심의 의결서

의안명 : 이천~문경 철도건설 223(충주)역사 신축설계

위원별 심의 의견서

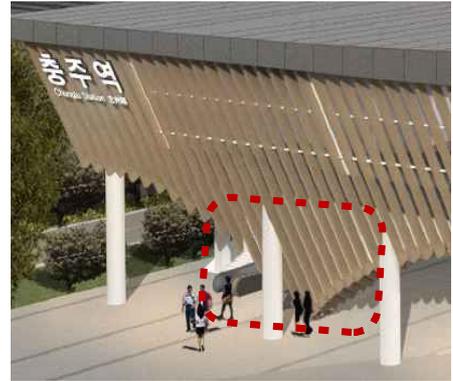
- 우측 이미지의 1층 부분은 기능이 없는 장식적 요소이고 CPTED 차원에서 ‘자연감시’와 ‘활동성 증대’에 대한 지장물이므로 삭제를 추천합니다. 또한 지면에 닿은 부분은 주출입 동선상에 위치하므로 이동의 지장과 간섭 요소이고, (평면도에 표기가 누락 되었음) 특히 요철부분이 노출되어 이용자의 상해 우려가 있습니다.
